三原燃第21-0118号
令和3年5月21日

核燃料物質の加工施設の変更に関する設計
及び工事の計画についての認可申請書の補正について

令和3年2月22日付け三原燃第20-0697号（令和3年4月16日付け三原燃第21-0046号、令和3年4月28日付け三原燃第21-0068号にて補正）をもって申請しました核燃料物質の加工施設の変更に関する設計及び工事の計画についての認可申請書を、別紙のとおり補正します。

1. 補正の内容

4. 1. 2-3 付属建物第3核燃料倉庫等の非常用設備

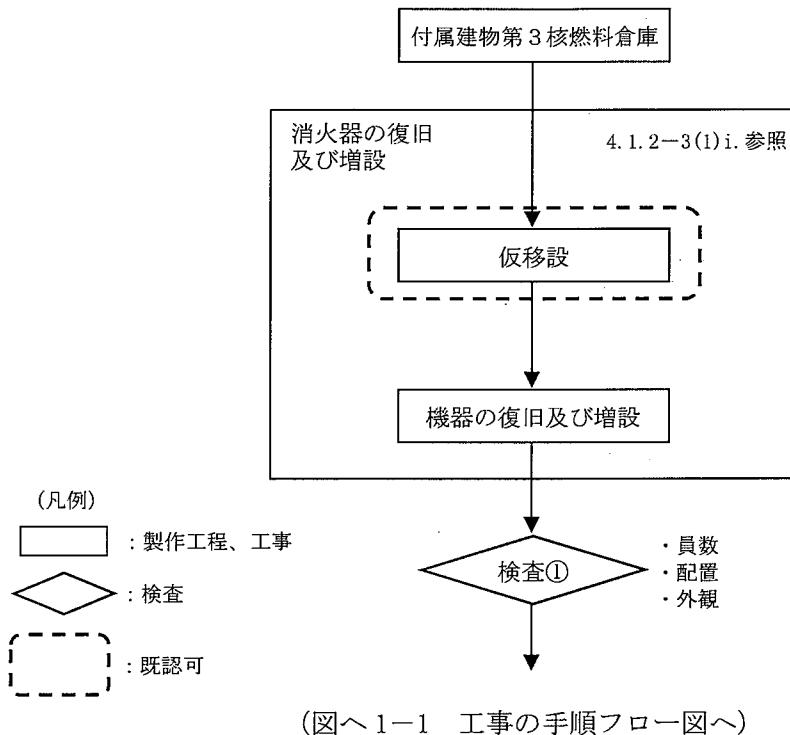
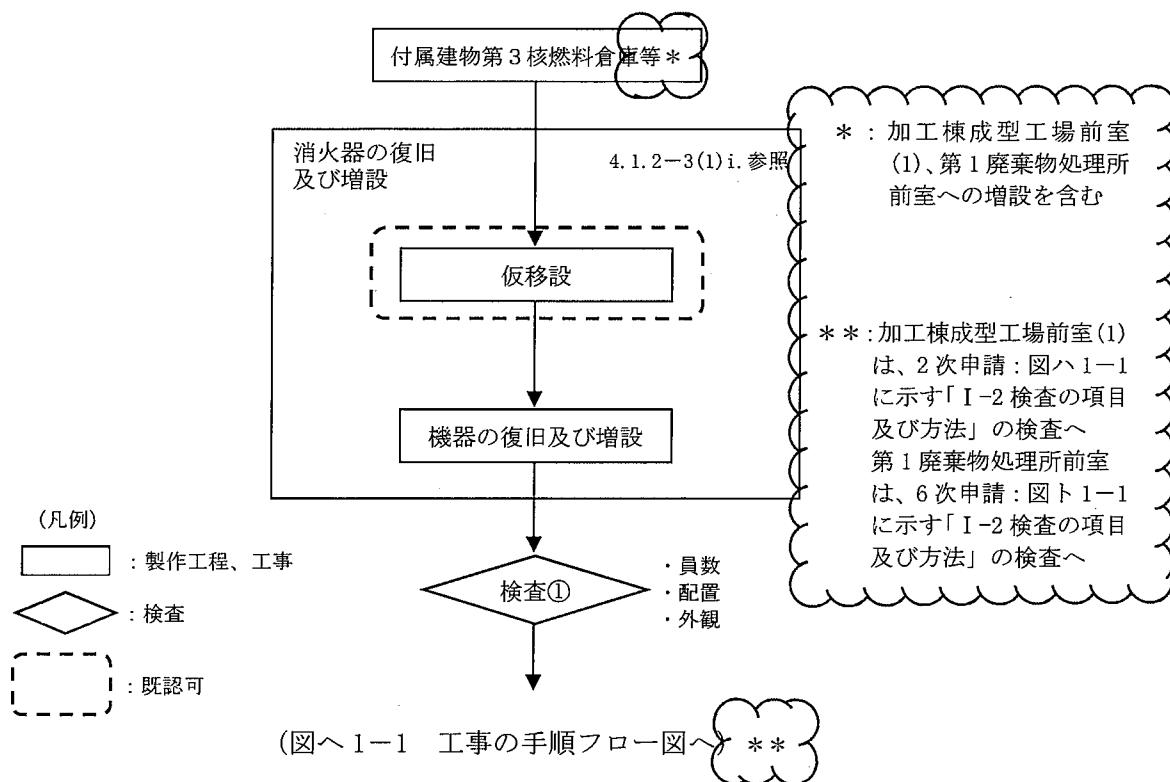
- a. 緊急対策設備(1)非常用照明の復旧^{注1)}：仮移設した非常用照明の復旧により、事故発生時における照明の確保を図る。(図リ1-4-1参照)
配置を図リ非-1-1~2に示す。
- b. 緊急対策設備(1)誘導灯の復旧^{注2)}：仮移設した誘導灯の復旧により、事故発生時における避難経路の指示を図る。(図リ1-4-2参照)
配置を図リ非-1-1~2に示す。

- a. 緊急対策設備(1)非常用照明の復旧^{注1)}：仮移設した非常用照明の復旧により、事故発生時における照明の確保を図る。(図リ1-4-1 参照) 配置を図リ非-1-1~2に示す。
- b. 緊急対策設備(1)誘導灯の復旧^{注2)}：仮移設した誘導灯の復旧により、事故発生時における避難経路の指示を図る。(図リ1-4-2 参照) 配置を図リ非-1-1~2に示す。

図リ1-4-9 消火設備(消火器)の仮移設、復旧及び増設の手順フロー図

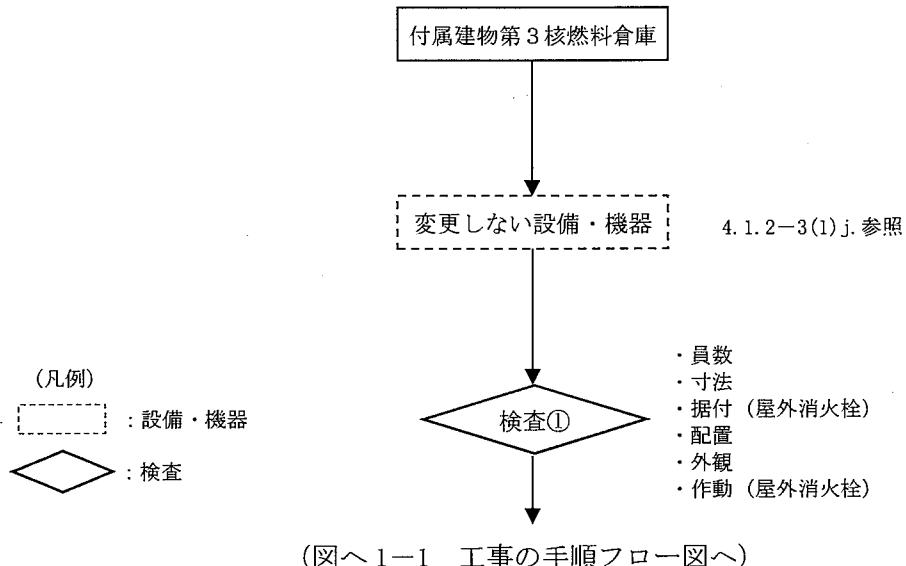
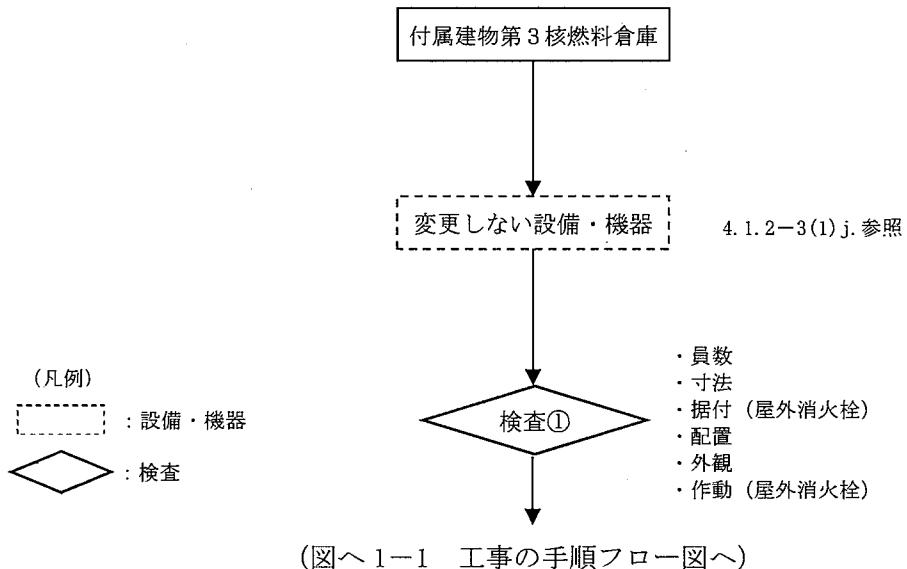
- i. 消火設備(消火器)の復旧及び増設^{注7)}：仮移設した消火器の復旧及び増設により、初期消火における設備の確保を図る。(図リ1-4-9参照)
配置を図リ非-4-7~8に示す。

- i. 消火設備(消火器)の復旧及び増設^{注7)}：仮移設した消火器の復旧及び増設により、初期消火における設備の確保を図る。(図リ1-4-9 参照) 配置を図リ非-4-7~8に示す。また、加工棟成型工場前室(1)、第1廃棄物処理所前室に消火器を増設する。(図リ非-6 参照)
- j. 変更しない設備・機器の検査：変更しない設備である付属建物第3核燃料倉庫本体1階の堰及び屋外消火栓の検査により、溢水防護区画内からの漏えい防止及び初期消火における設備の確保を図る。(図リ1-4-10 参照)
堰の配置を図リ非-5-1に、屋外消火栓の配置を図リ非-4-1~2に示す。
